NOTICE DE SÉCURITÉ/NOTIFICATION

| Sujet : | Les points de contrainte pour les PTV peuvent ne pas être pris en compte correctement dans Brainlab iPlan RT Dose |
| Référence produit : | iPlan RT Dose versions 4.0 et 4.1 (ainsi que toutes les sous-versions) |
| Numéro de réf. Brainlab : | CAPA-20150610-001422 |

Figure 1. Contrainte forte ignorée car DVH normalisé de façon incorrecte en un point de contrainte sur un volume de 50 %

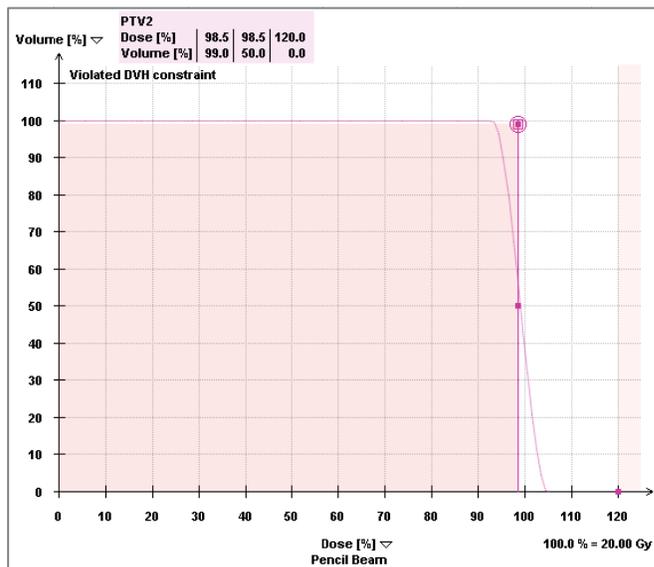
Lors de la normalisation des UM, le logiciel essaie d'abord de remplir le point de contrainte sur un volume de 50 % puis normalise le point de contrainte qui a la priorité (p. ex. point de contrainte forte).

Dans Brainlab iPlan RT Dose 4.0 et 4.1, le logiciel essaie également de normaliser la dose du PTV ayant le groupe de traitement ou l'élément de traitement verrouillé affecté au point de contrainte sur un volume de 50 %, ce qui est impossible si les UM sont verrouillées. Si l'écart entre la dose réelle sur un volume de 50 % et la dose en un point de contrainte sur un volume de 50 % est supérieur à 5 %, le logiciel arrête la normalisation à cette étape (après 30 répétitions) et n'effectue pas la normalisation d'autres points de contrainte pour d'autres PTV dépourvus de groupe de traitement ou d'élément de traitement verrouillé affecté.

- **Vérifiez soigneusement dans la boîte de dialogue Prescription si les points de contrainte pour tous les PTV/volumes boost sont remplis comme prévu avant de les approuver et de les exporter, notamment si le plan présente plusieurs PTV/volumes boost et au moins un élément/groupe de traitement verrouillé.**
- **Avant l'approbation et l'exportation, le plan entier doit être vérifié. Notez qu'à chaque étape, la distribution de dose dans le logiciel reflète la dose réellement administrée par le plan de traitement.**

1. Les clients d'iPlan RT Dose version 4.0 ou 4.1 éventuellement concernés doivent recevoir la présente notification.
2. Brainlab fournira une solution logicielle pour éviter que le scénario décrit ne se produise. Brainlab contactera les clients concernés, en principe à partir de janvier 2016, pour planifier une mise à jour.
